**RAPPORT DE LA COMMISSION THÉMATIQUE
DES INFRASTRUCTURES LIÉES AUX TRANSPORTS ET À LA MOBILITÉ
chargée d'examiner l'objet suivant :**

Exposé des motifs et projet de décret accordant au Conseil d'État un crédit d'ouvrage de CHF 11'000'000 pour financer la part cantonale des travaux du réaménagement de la RC 1 – étape 5 – entre le carrefour du Banc-des-Pauvres, à Saint-Prex, et la limite communale ouest de Morges, sur les Communes de Saint-Prex, Lully et Tolochenaz

Lully et Tolochenaz

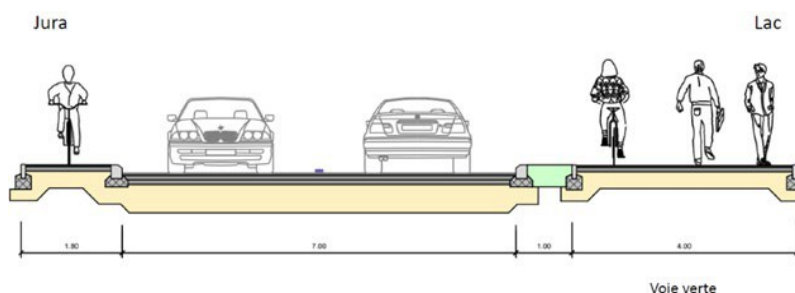
Un commissaire trouve exagéré qu'un gabarit supplémentaire de 1m. soit proposé pour une bande verte, sans réelle nécessité puisque les pistes mixtes (piétons/cyclistes) sur les côtés sont déjà larges et sécurisées.

Selon la DGMR, cette bande de séparation fait partie des standards. Elle n'existe pas côté Jura étant donné que la piste cyclable est unidirectionnelle et que les voitures arrivent depuis derrière. En revanche, côté Lac, la piste mixte vélos/piétons est potentiellement bidirectionnelle, ce qui signifie que des vélos peuvent rouler en face des voitures ; c'est pour cette raison que les normes exigent l'aménagement d'une bande de séparation.

Concernant la largeur de 4m. de cette piste mixte, qualifiée de très confortable, la DGMR rappelle que la voie verte d'agglomération est un projet régional, piloté par Région Morges avec la participation des communes partenaires, qui a pour but d'offrir à la mobilité douce (vélos/piétons) un aménagement complémentaire. Le tronçon se situant dans le périmètre de l'étape 5 de la requalification de la RC1 vient s'y greffer et sera réalisé en même temps.
